**ENQUETE PUBLIQUE RELATIVE A L'ELABORATION
DU PLUI DE VALLEE SUD GRAND PARIS
A LA CREATION DE PERIMETRES DELIMITES DES ABORDS
ET A LA CREATION DU ZONAGE D'ASSAINISSEMENT DES EAUX
PLUVIALES ET DES EAUX USEES**

Mai/juin 2024

RAPPORT

**ENQUETE RELATIVE A L'ELABORATION DU PLAN LOCAL D'URBANISME
INTERCOMMUNAL DE VALLEE SUD-GRAND PARIS
A LA CREATION DE PERIMETRES DELIMITES DES ABORDS
ET A LA CREATION DU ZONAGE D'ASSAISINISSEMENT DES EAUX
PLUVIALES ET DES EAUX USEES.**

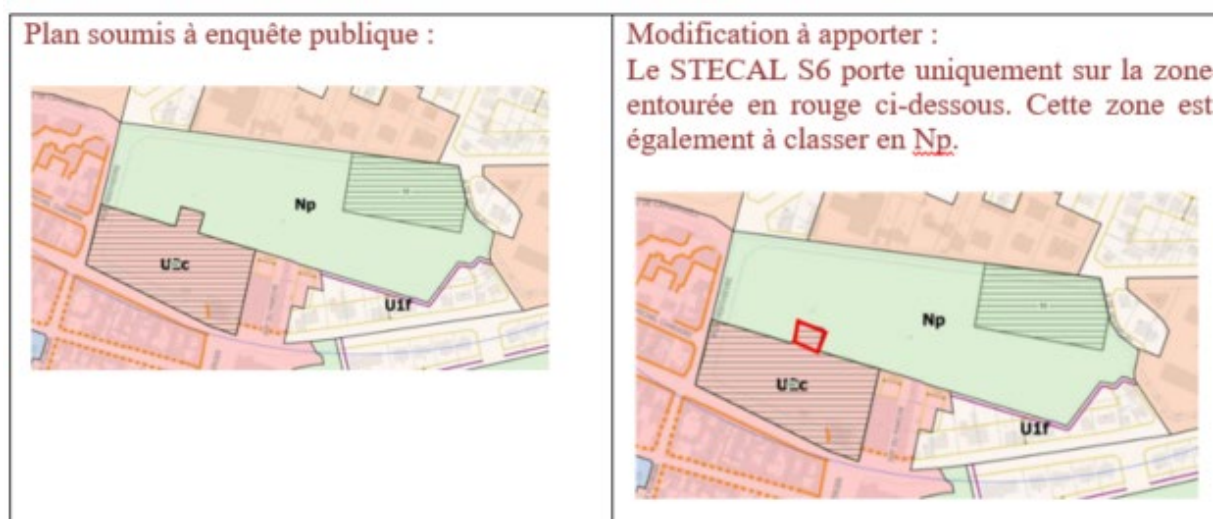
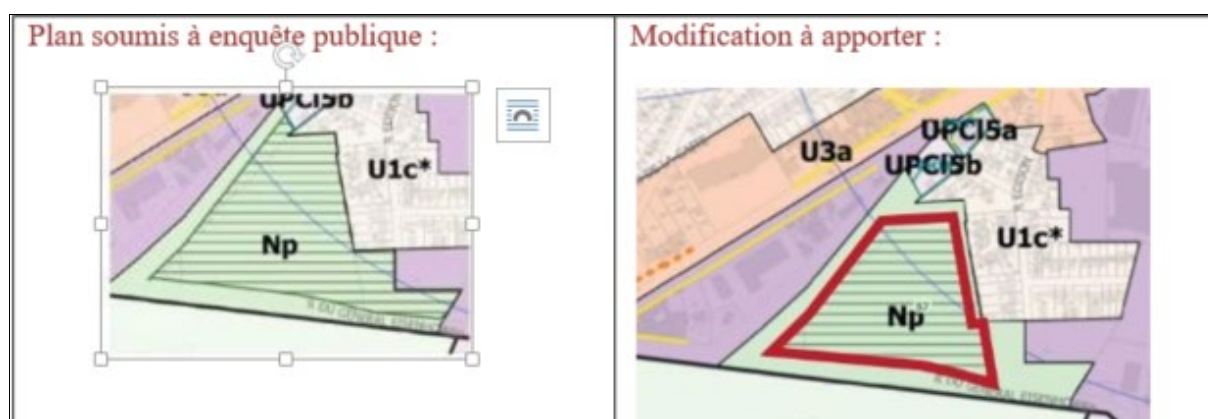
S'agissant des STECAL au sein de la zone N, dans votre réponse à l'avis de l'Etat il est précisé que les justifications apportées dans le rapport de présentation seront complétées ; Quelle sera la teneur de ces compléments ?

Par ailleurs, conformément à l'avis de la ville de Clamart sur le PLUi en date du 12/03/2024, il est prévu de réduire le périmètre de ce STECAL :
